「再処理施設の位置、構造及び設備の基準に関する規則の制定等を受けた六ヶ所再処理工場の変更」における一部内容の変更について

2020年2月

日本原燃株式会社

第1図 安全冷却水系冷却塔 構内配置図

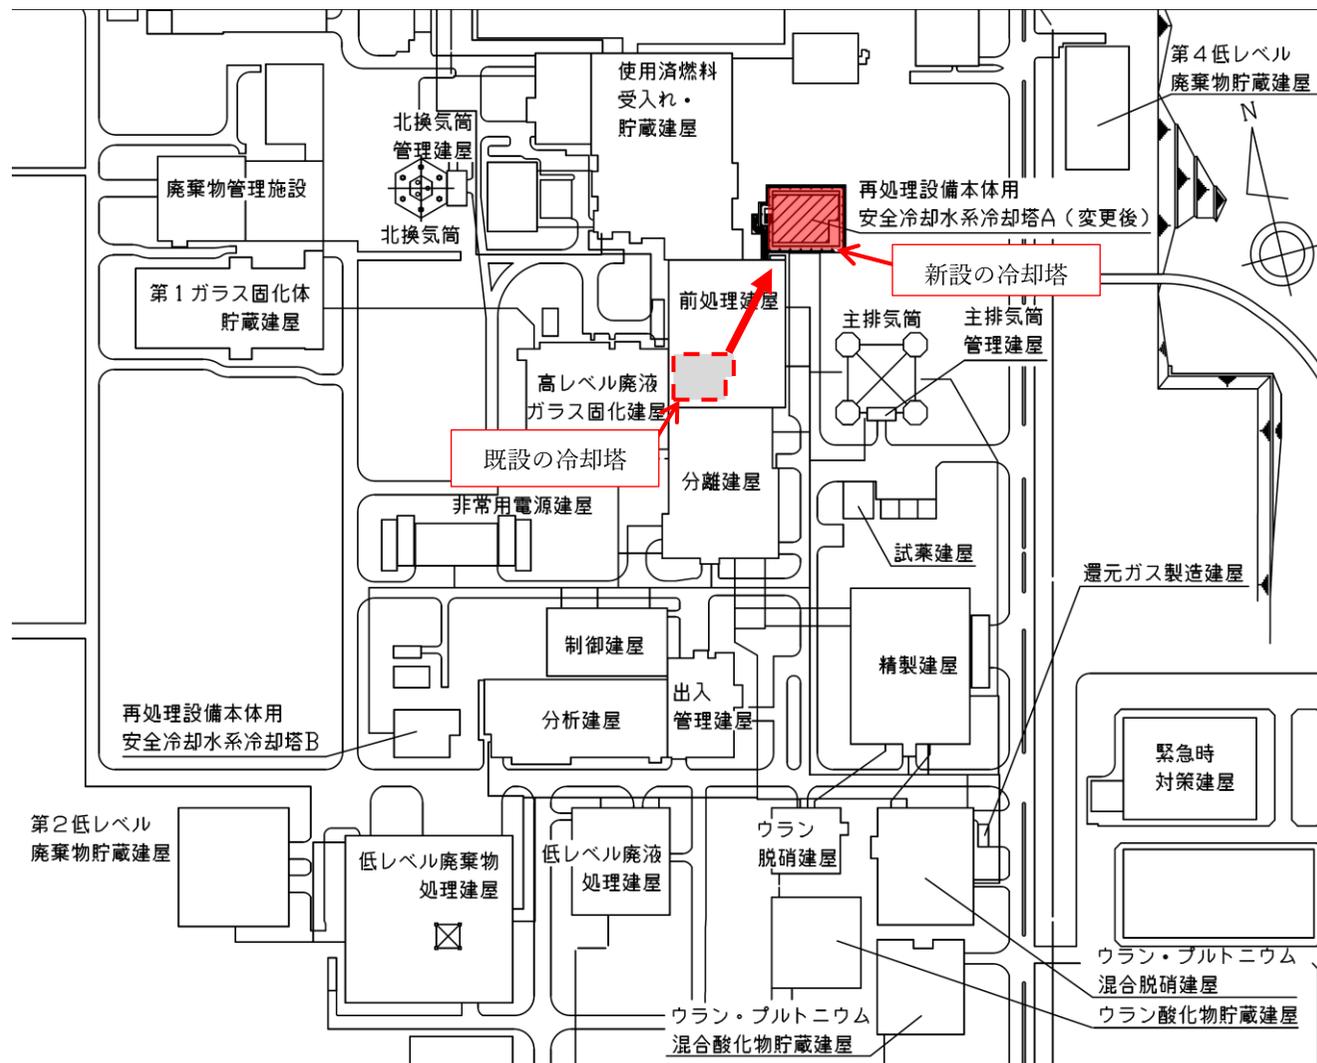
再処理設備本体用の安全冷却水系冷却塔（A/B）は、これまで冷却塔Bを設計竜巻100m/s（国内最大竜巻を参考に設定）によりその安全機能を損なわないよう竜巻防護対策（飛来物防護板及び飛来物防護ネットの設置）を行い、冷却塔Aは前処理建屋の屋上に設置しているため、基準竜巻69m/s（地域最大竜巻を参考に設定）による飛来物が到達しないとしていたが、両系（A/B）とも設計竜巻から防護することとしたことから、冷却塔Aに対しても竜巻防護対策（飛来物防護板及び飛来物防護ネットの設置）を行う必要がある。

しかし、再処理設備本体用の安全冷却水系冷却塔Aは、前処理建屋の屋上に設置しており、竜巻防護対策による重量増加は前処理建屋の耐震性に与える影響が大きい。そのため、再処理設備本体用の安全冷却水系冷却塔Aに竜巻防護対策が行えるよう、再処理設備本体用の安全冷却水系冷却塔Aを地上に新設するとともに、前処理建屋屋上の冷却塔は再処理設備本体から切り離しを行う。

新設する再処理設備本体用の安全冷却水系冷却塔Aは、前処理建屋の各種系統に接続する必要があり、接続する配管等の設置性と既設系統への影響を最小限とするため、配管等の接続長を極力短くする必要がある。そのため、設置場所は、前処理建屋近傍とし、その上で既設埋設物への影響を考慮した敷地を選定した。

再処理設備本体用の安全冷却水系冷却塔Aの変更前後の配置図を第1図に示す。

変更前	変更後
設置場所	前処理建屋屋上	地上（前処理建屋近傍）
伝熱容量	約12MW（ $10 \times 10^6 \text{kcal/h}$ ） （外気温29℃において）	同左

第2図 前処理建屋の臨界事故に対処するための措置の系統概要図

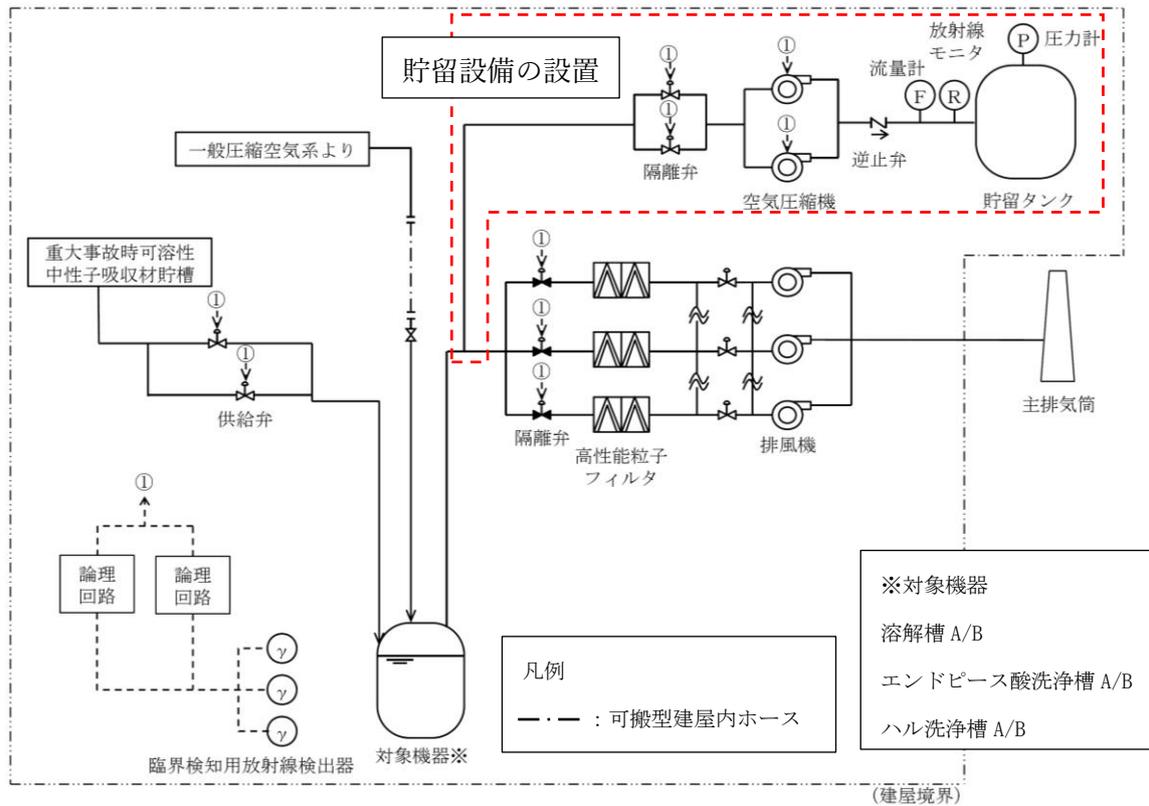
重大事故の臨界事故への対策のうち、異常な水準の放出防止対策としては、放射性物質を可能な限り外部に放出しないこととし、これまでは、気相中に移行した放射性物質をセルに導出し、閉じ込めることとしていた。

今般、放射性物質をより確実に閉じ込める対策として、セルでの閉じ込めに代えて、排気系統の切替えにより、放射性物質を貯留タンクに閉じ込める対策をとることとし、同対策に必要な貯留設備を設置する。

貯留設備は、重大事故の臨界事故の発生を想定する前処理建屋と精製建屋へ設置する。貯留設備の設置の系統概要図を第2図（前処理建屋）及び第3図（精製建屋）に示す。

設置建屋	設置設備数（対象機器）
前処理建屋	1 設備 (溶解槽 A/B、エンドピース酸洗浄槽 A/B、ハル洗浄槽 A/B)
精製建屋	1 設備 (第5 一時貯留処理槽、第7 一時貯留処理槽)

第 4 図 精製建屋の T B P 等の錯体の急激な分解反応に対処するための措置の系統概要図

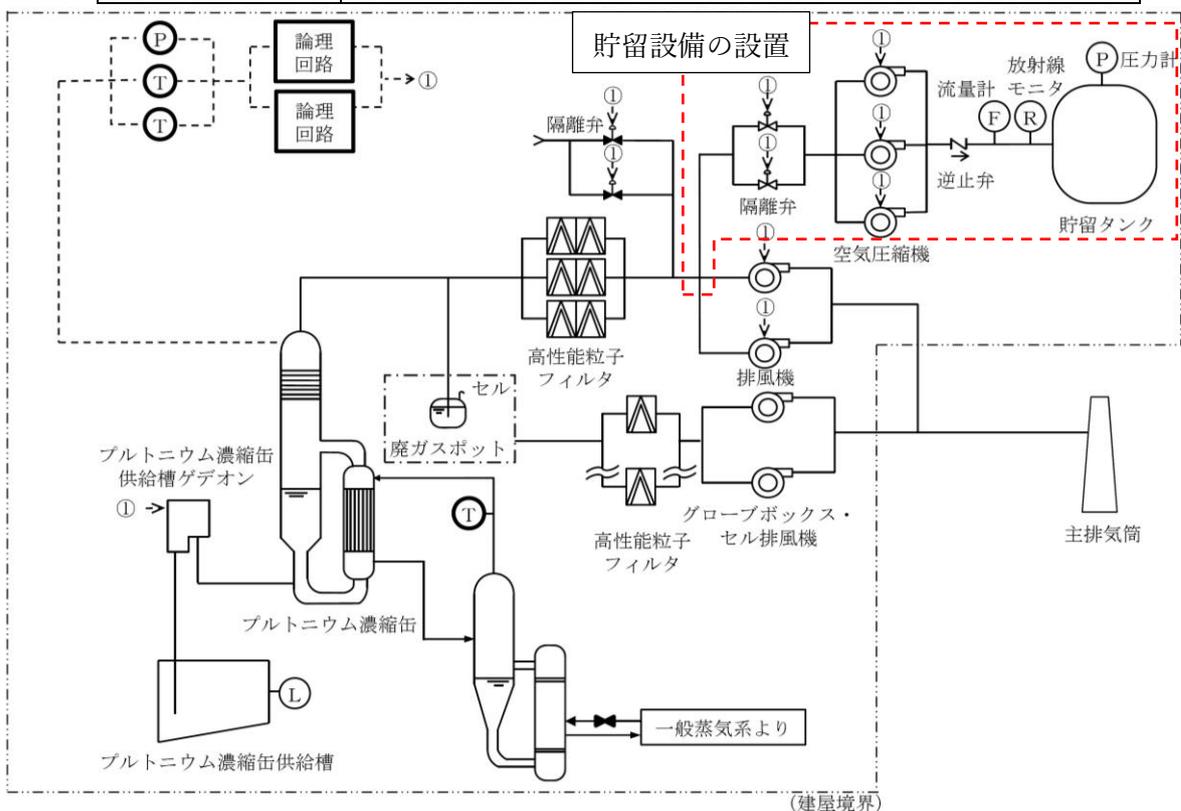
これまで重大事故の T B P 等の錯体の急激な分解反応への対策のうち、異常な水準の放出防止対策としては、放射性物質を可能な限り外部に放出しないこととし、これまでは、気相中に移行した放射性物質をセルに導出し、セル排気フィルタユニット又は建屋排気フィルタユニットにより放射性物質を除去することとしていた。

今般、放射性物質をより確実に閉じ込める対策として、セルへの導出に代えて、排気系統の切替えにより、放射性物質を貯留タンクに閉じ込める対策をとることとし、同対策に必要な貯留設備を設置する。

貯留設備は、重大事故の T B P 等の錯体の急激な分解反応の発生を想定する精製建屋へ設置する。また、設置する貯留設備は臨界事故と共用する。貯留設備の設置の系統概要図を第 4 図に示す。

設置建屋	設置設備数 (対象機器)
精製建屋	1 設備 (プルトニウム濃縮缶)
